**Recueil des avis issus de la consultation auprès des ministères et organismes**

Construction et exploitation d'un lieu d'enfouissement  
technique sur le territoire de la ville de Dolbeau-

**Projet :** Mistassini par Excavation Dolbeau inc.

**Numéro de dossier :** 3211-23-090

Figure 1 Modifié du dessin 20006-05 de l'étude de GENNEN (août 2022)

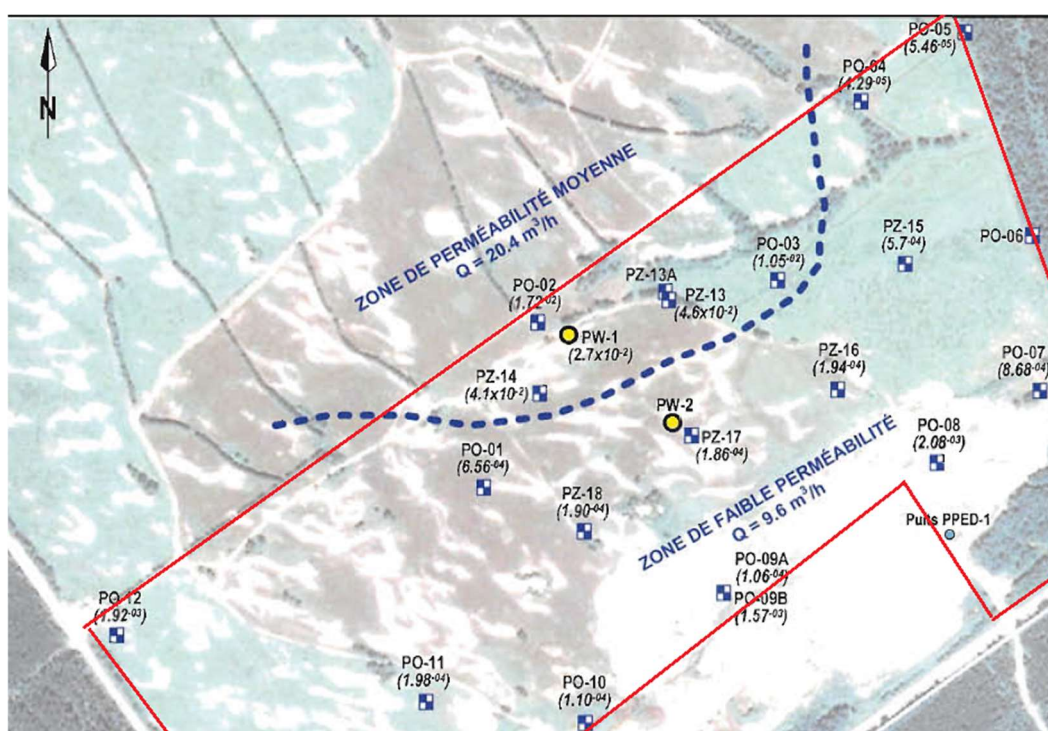
Les résultats obtenus du PW-1, localisé à proximité du PO-02, indique une capacité de l'ordre de 20,4 m<sup>3</sup>/heure. Le PW-2 localisé plus au sud indique un débit de 9,6 m<sup>3</sup>/heure. La figure suivante présente la distribution spatiale des conductivités hydrauliques obtenues lors des essais de perméabilité. Le contour du projet en rouge est approximatif et a été ajouté afin d'illustrer la répartition des zones de forte et de faible conductivité hydraulique (cm/sec). On remarque que la majorité de la superficie comporte des formations hydrogéologiques de faible conductivité hydraulique.

Sur la base de ces observations, il apparaît que le site visé pour l'aménagement du LET n'est pas en mesure de fournir un débit de 25 m<sup>3</sup>/heure. Toutefois, d'importantes pertes de charge ont été observées dans le puits PW-1 lors de l'essai de 72 heures. De plus, les essais de paliers au puits PW-2 indiquent une constante diminution de la capacité spécifique avec l'augmentation du débit.

Figure 2 Extrait de la carte 4-15

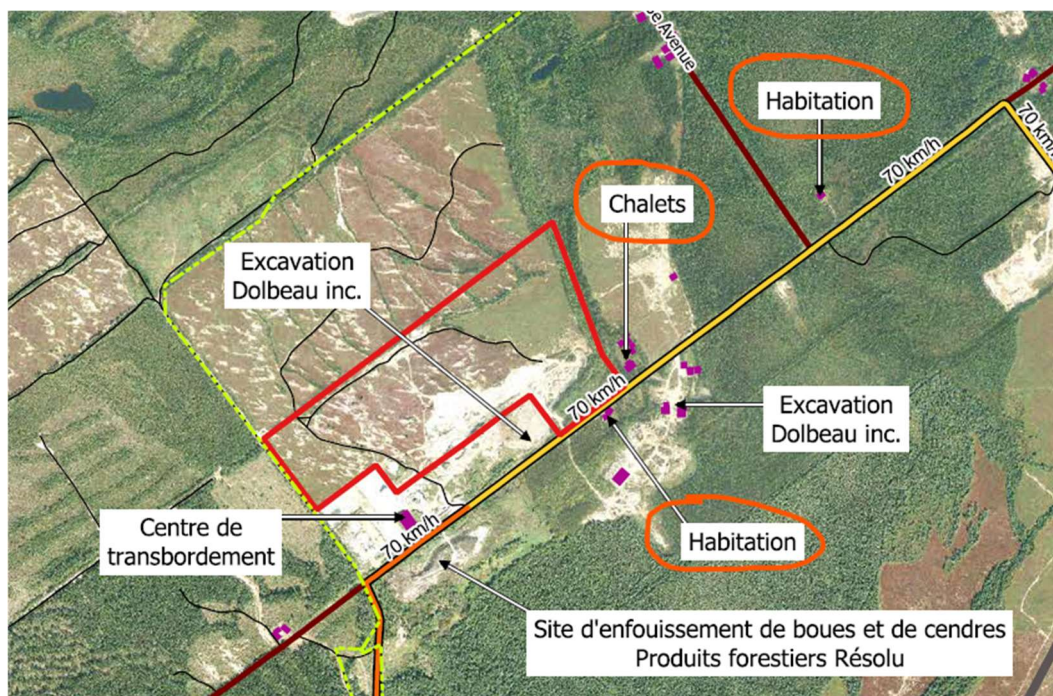
La carte 4-15 positionne une résidence directement au sud du site proposé, du côté sud de la 2<sup>e</sup> avenue, ainsi qu'une 2<sup>e</sup> à l'est du site, en plus de la présence d'un chalet aussi à l'est du site. Ces trois bâtiments se trouvent dans un rayon de moins de 1km du projet :

Ces bâtiments sont-ils alimentés en eau potable par l'entremise de puits privés? Dans l'affirmative, une caractérisation préliminaire de ces captages devrait être réalisée en amont des travaux d'aménagement du LET

**Dans l'éventualité où l'un ou l'autre de ces trois sites (ou tous) sont alimentés en eau potable par l'entremise de puits privés, quels seront les mesures de mitigation que le promoteur entend mettre en place advenant une contamination avérée des eaux souterraines?**
